## **Após EASA, FAA publica DA relativa a parafusos de fixação do estabilizador horizontal do monomotor turboélice Pilatus PC-12, em 03.11.20**

A nova Diretiva é a AD nº 2020-21-23, com data de efetividade em 07/12/2020.

DA nº 2019-0129 – “ATA 55 – Stabilizers – Horizontal Stabilizer Rear Attachment Bolts – Inspection/Replacement” – (ATA 55 – Estabilizadores – parafusos de fixação traseira Estabilizador Horizontal – Inspeção/Substituição, sendo ATA - Air Transport Association of America)

Rear Attachment Bolt - Component Location  
Figure 1

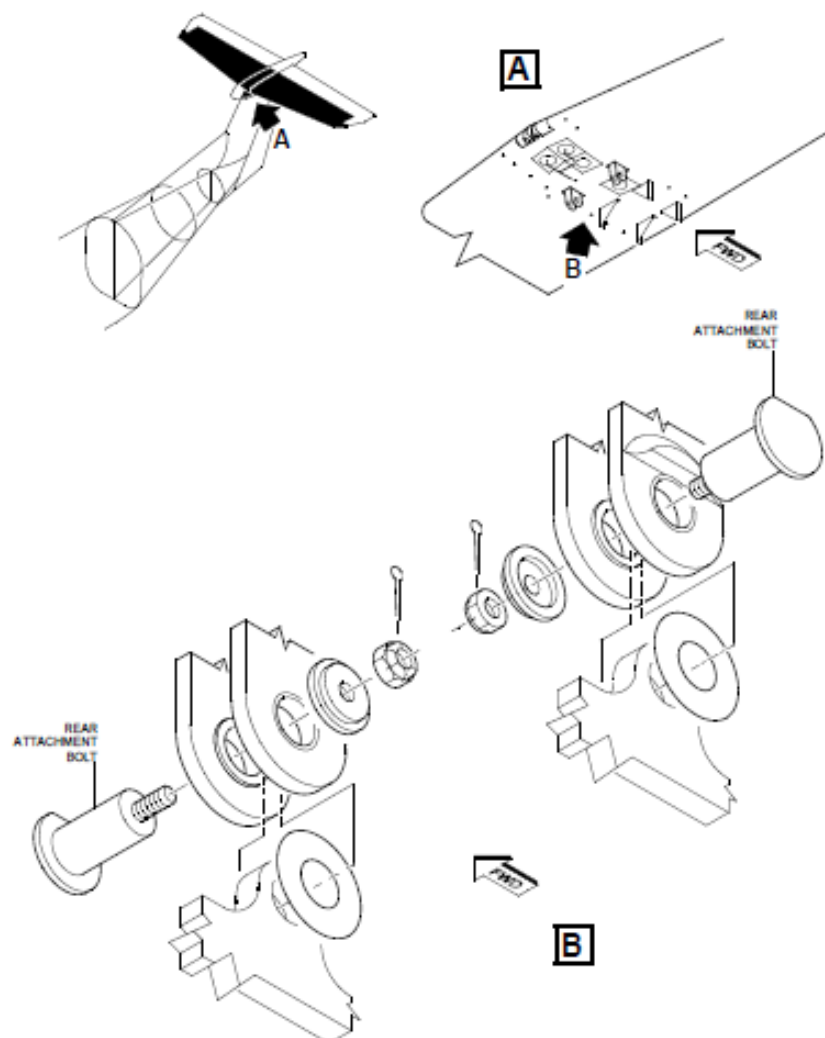
- verificação de parafusos traseiros quanto ao PN e FAUF listados,
- troca dos parafusos de fixação traseiros, conforme AMM 55-10-01-00A-920A-A,

- fazer ajuste e teste do compensador (*trim*) do estabilizador horizontal, conforme AMM 27-40-00-00A-903A-A,
- fazer ajuste e teste de sistema de degelo do aerofólio (estabilizador), segundo AMM 30-10-00-00A-903A-A (para a aeronaves das séries PC-12, PC-12/45, PC-12/47) e AMM 30-10-00-00A-903A-A ou 30-10-00-00A-903B-A (aeronaves da série PC-12/47E).
